# **PIANO STRUTTURALE INTERCOMUNALE dei Comuni dell'Unione dei Comuni Montani Amiata Grossetana (GR)**

## **PREVISIONI ESTERNE AL PERIMETRO DEL TERRITORIO URBANIZZATO**

**RIADOZIONE Delibera D.G.U.C. n. 109 del 28/10/2022  
(Integrazione al PSI adottato con D.G.U.C. n. 173 del 16/12/2020)**

## **ISTRUTTORIA OSSERVAZIONI PROPOSTA TECNICA CONTRODEDUZIONI**

[Area di trasformazione esterna al TU n° 30](#)

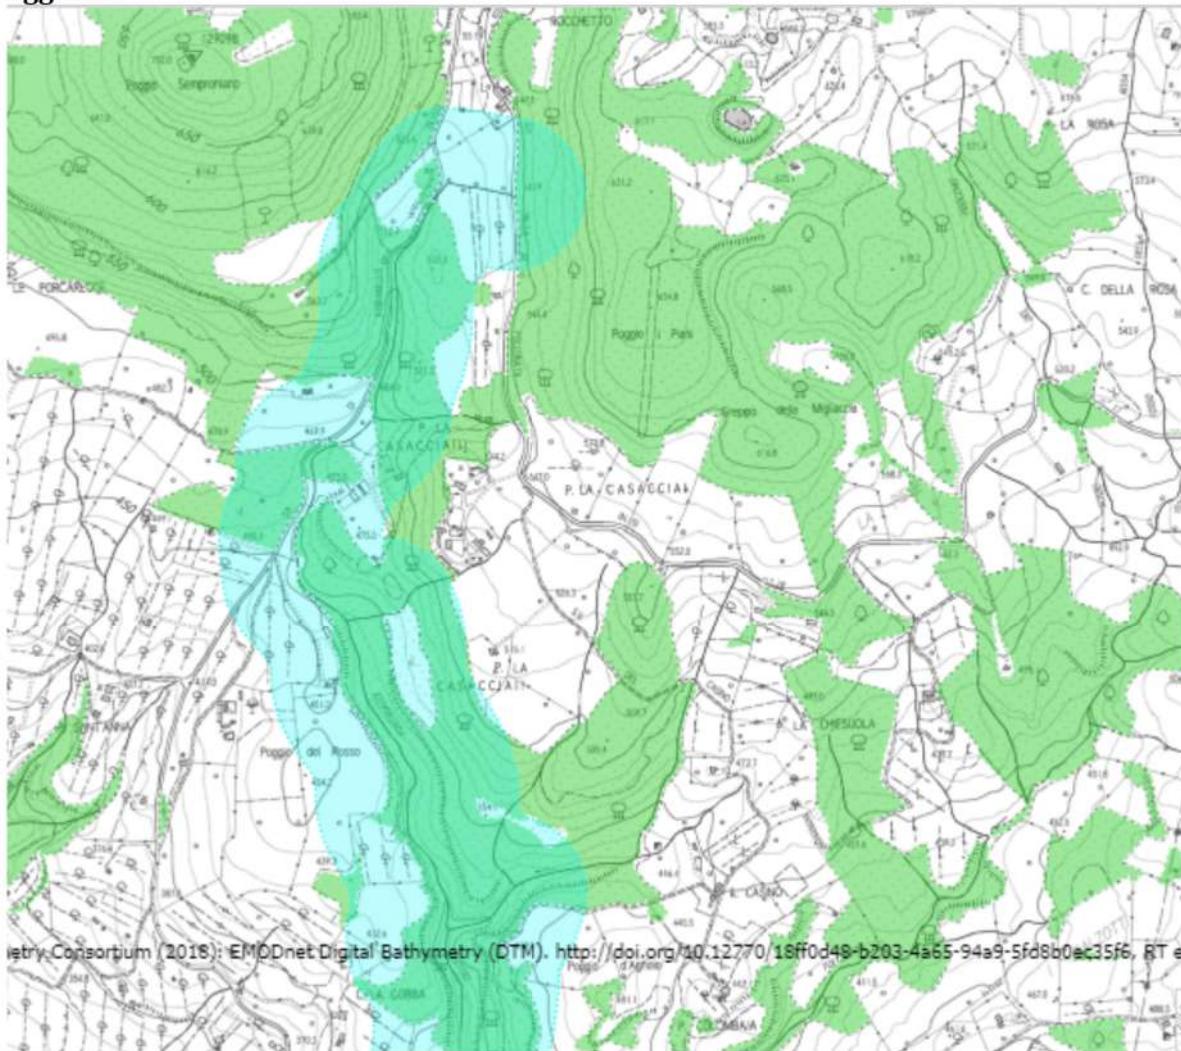
Con la presente osservazione, pur condividendo la proposta di riadozione, **si chiede di** ampliare ulteriormente l'area da destinare a Centro di Recupero degli Animali Esotici e Selvatici su tutte le aree riportate nella cartografia allegata.

Motivazione: l'area di trasformazione n. 30 inserisce nel PSI una previsione in parte già disciplinata dal Piano Strutturale e dal Regolamento Urbanistico vigente, oggetto di una Variante anticipatoria adottata nel 2020.

L'area di trasformazione e l'ampliamento richiesto sono interessati da beni paesaggistici, da criticità geologiche e idrauliche e connotata dal morfotipo rurale 9.b. 'Morfotipo dei campi chiusi a seminativo e a prato di collina e di montagna a ridotta densità di infrastrutturazione ecologica'.

Il recepimento delle prescrizioni di cui all'art. 66.2 della Disciplina del PSI per il morfotipo rurale 9.b. (fra cui vi sono: promuovere la conservazione dell'articolazione della maglia agraria a "campi chiusi", promuovere la tutela, la conservazione e, ove necessario, il ripristino delle dotazioni ecologiche, contrastare i processi di semplificazione e omogeneizzazione del paesaggio agrario, promuovere una gestione sostenibile delle risorse forestali, contrastare i fenomeni di abbandono culturale anche attraverso il recupero dell'uso agricolo di tipo tradizionale dei terreni, reintroduzione di siepi, filari e/o esemplari arborei isolati, promuovere pratiche colturali e di gestione forestale che favoriscono il ripristino delle dotazioni ecologiche ecc.) non risulta pienamente coerente con una ulteriore trasformazione molto estesa come l'ampliamento proposto, tenendo conto anche dell'area già soggetta a trasformazione.

Peraltro non sono state esplicite quali siano le intenzioni/modalità della richiesta di ulteriore trasformazione né se le modalità attuative siano rispettose della Disciplina del PSI o possano sollevare profili di incoerenza (ad esempio: taglio del bosco, eliminazione siepi e filari che strutturano la maglia a campi chiusi, impermeabilizzazione di superfici vaste, ecc.).

La vasta ulteriore trasformazione proposta non risulta quindi compatibile con le caratteristiche rurali e collinari del contesto e potrebbe comportare ulteriori trasformazioni ed impatti ambientali e paesaggistici non coerenti e non sostenibili.

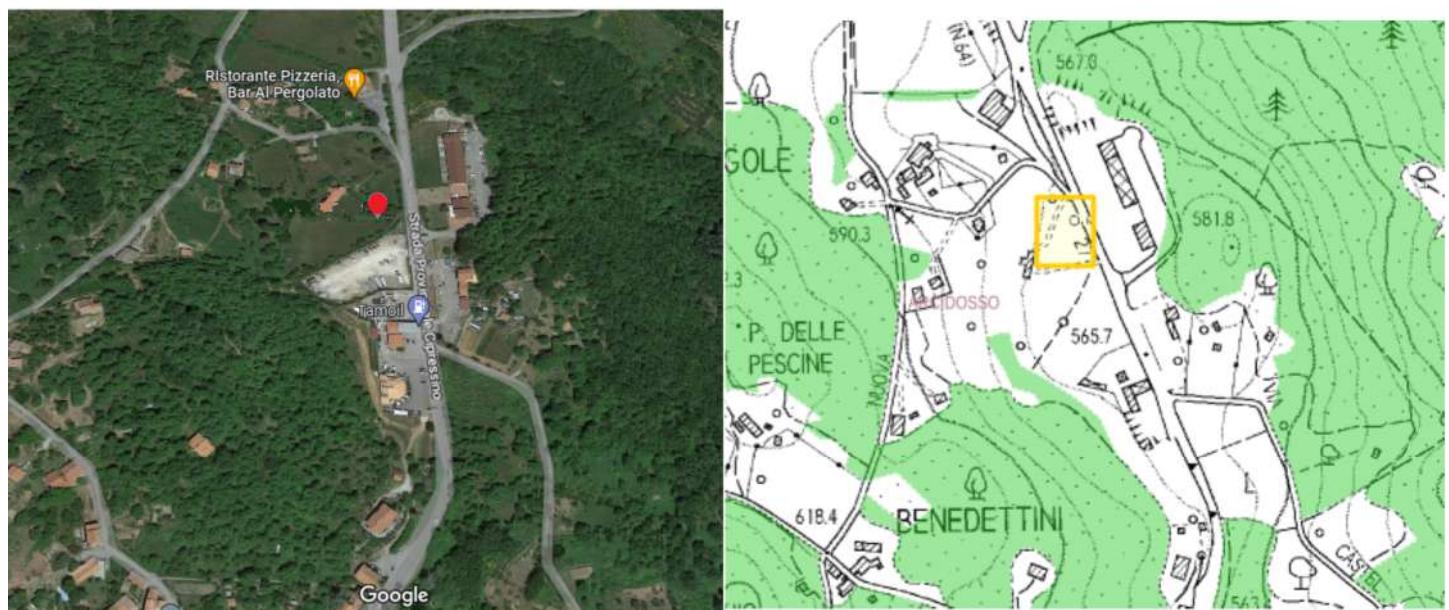
Considerato il livello strategico delle azioni proposte nel PSI, si ritiene opportuno valutare la fattibilità dell'intervento in aggregazione alla struttura commerciale esistente, anziché sul lato opposto della SP 64.

Motivazione: l'osservazione non può essere accolta in quanto l'area di trasformazione è stata proposta dal

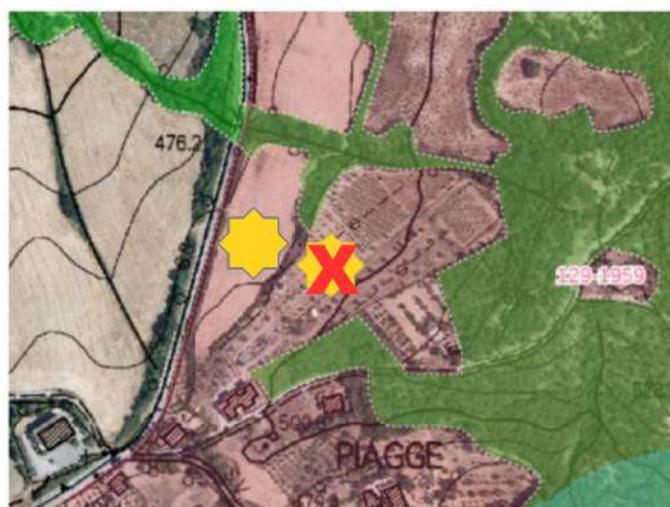
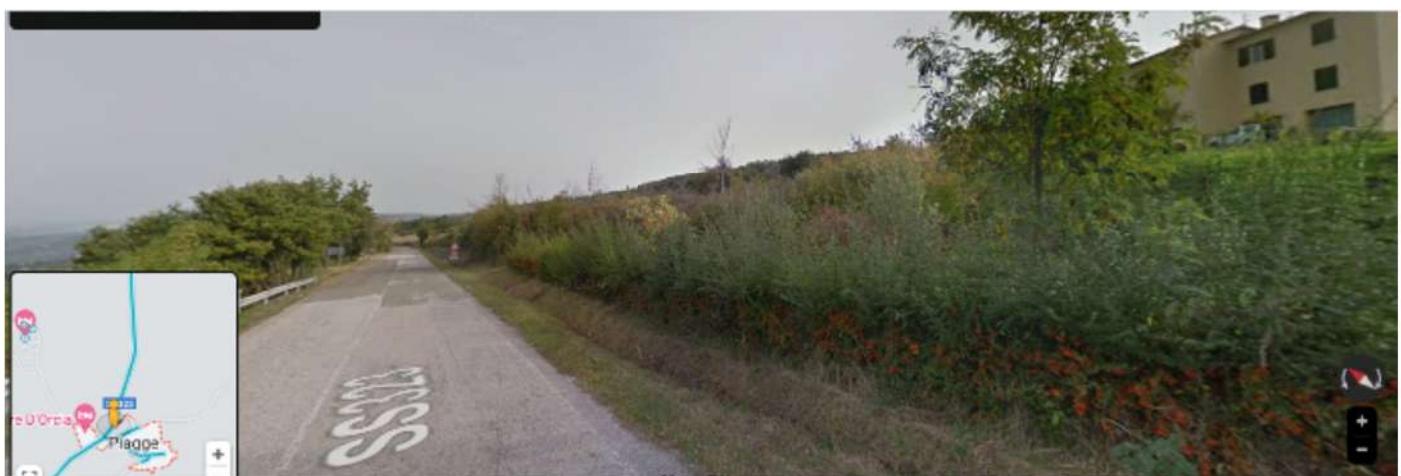
Ribadite le criticità già evidenziate dalla Conferenza di Copianificazione, si ritiene necessario che la scheda fornisca adeguate direttive per il PO, finalizzate al superamento delle criticità evidenziate e al corretto inserimento della previsione.

Si segnala inoltre che alcune delle condizioni presenti nella scheda fanno riferimento alla "parte sud-est del comparto" e ad "aree più a sud" e "aree a nord", che non risultano individuabili non essendoci più una perimetrazione del comparto. Si chiede quindi di chiarire tali indicazioni.

Si elimina dalla scheda 27 la cartografia del RUC area Tn 4.1.

Si modifica la ortofoto spostando l'asterisco sulla parte che il Comune intende assoggettare alle trasformazioni, lungo la strada provinciale SP 160 Amiatina (SP 160 in provincia di Grosseto; SP 323 del Monte Amiata in provincia di Siena):

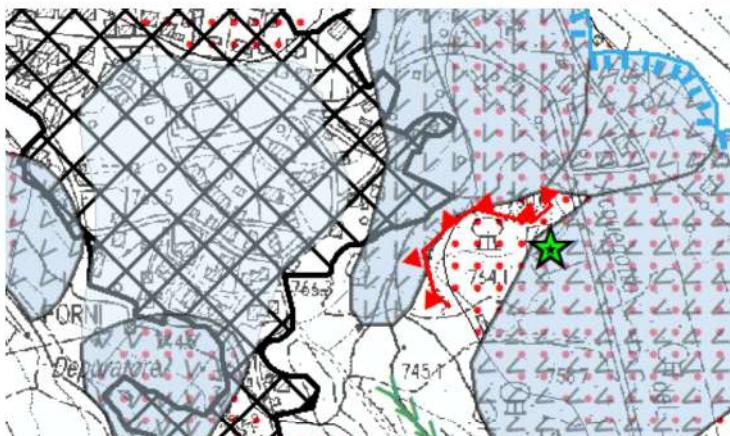
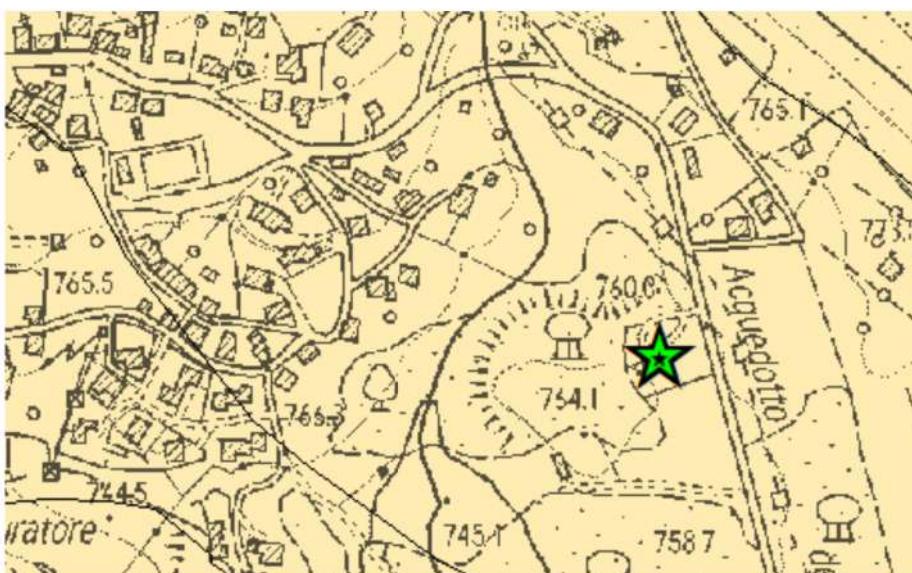
Nella scheda 16 Loc. Poggio Galletto (Bagnore) il paragrafo 'Aspetti geologici' fa riferimento a due compatti che erano presenti nella scheda proposta in Conferenza di Copianificazione, ma che non sembrano essere più presenti nella scheda aggiornata.

Si aggiorna la scheda n° 16 inserendo quanto segue:

Il comparto di interesse si trova in un contesto sismico caratterizzato da pericolosità sismica locale elevata associata alla presenza di una frana quiescente che interessa l'intero comparto. La realizzazione degli interventi previsti è subordinata all'esito di idonei studi geofisici e geotecnici finalizzati alla corretta definizione dell'azione sismica sulla base dei fattori di rischio presenti nell'area, nel rispetto del punto 3.5 dell'allegato A del D.P.G.R. 53/R/2011. In particolare, essendo in presenza di una di una frana quiescente, dovrà prevedersi, ai sensi della normativa suddetta, una campagna di indagini geofisiche di superficie che definisca geometrie e velocità sismiche del corpo di frana. E' opportuno che tale ricostruzione sia tarata mediante indagini geognostiche dirette.

Le risultanze delle suddette indagini, integrate con le altre indagini di supporto al progetto, ai sensi del D.M. 17/01/2018 e del D.P.G.R. 01/R/2022, saranno contenute nella specifica relazione geologica e geologico-tecnica redatta sempre in conformità al D.M. 17/01/2018 e al D.P.G.R. 1/R/2022.
